监 理 通 知 单

工程名称：合肥城石横镇 150MW 农光+鱼光互补项目

编号：ZHJL-THSHZ-001

事由：关于升压站综合楼隐蔽工程施工质量

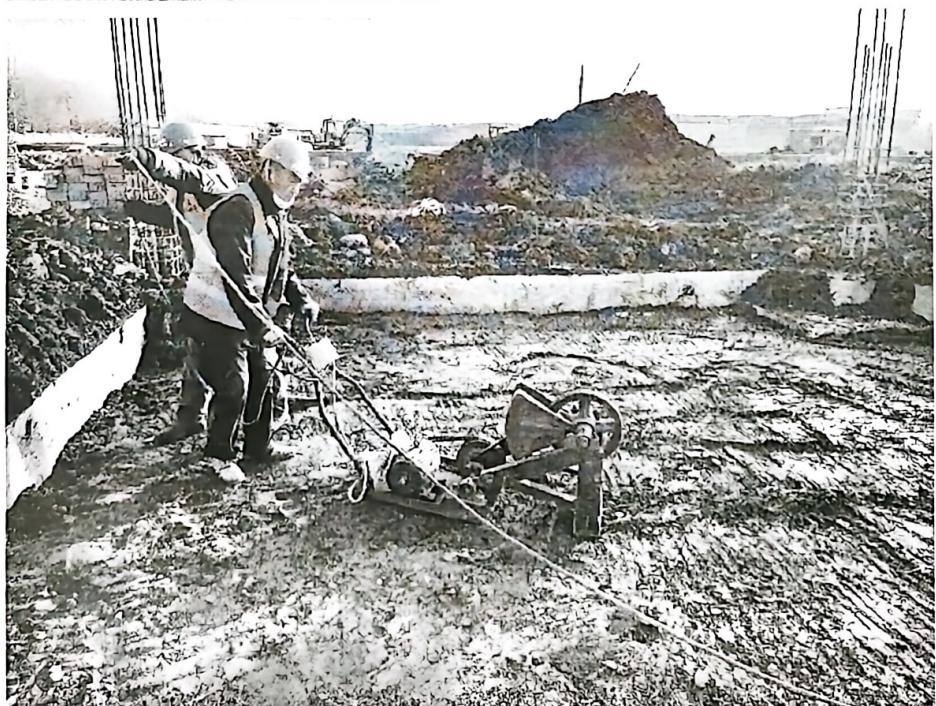
于 2022 年 12 月 2 日现场检查发现升压站综合楼基础回填问题：

1、拆模前未报监理及总包验收且私自回填。

2、回填过程中未分层夯实不符合设计要求。

针对以上问题要求施工单位，将已经回填的土清出报监理和总包验收，但验收合格后在进行下一道工序的施工

我方接到编号为 ZHJL-THSHZ-001 的监理通知单后，根据通知单内提出的相关内容，立即对施工现场进行整改：

- 1、施工单位已将回填部分清出，并通知贵单位对综合楼基础进行验收；
- 2、已要求施工单位在基础回填时按图纸及规范要求，每层 25cm 厚进行回填夯实，夯实系数不小于 0.94。
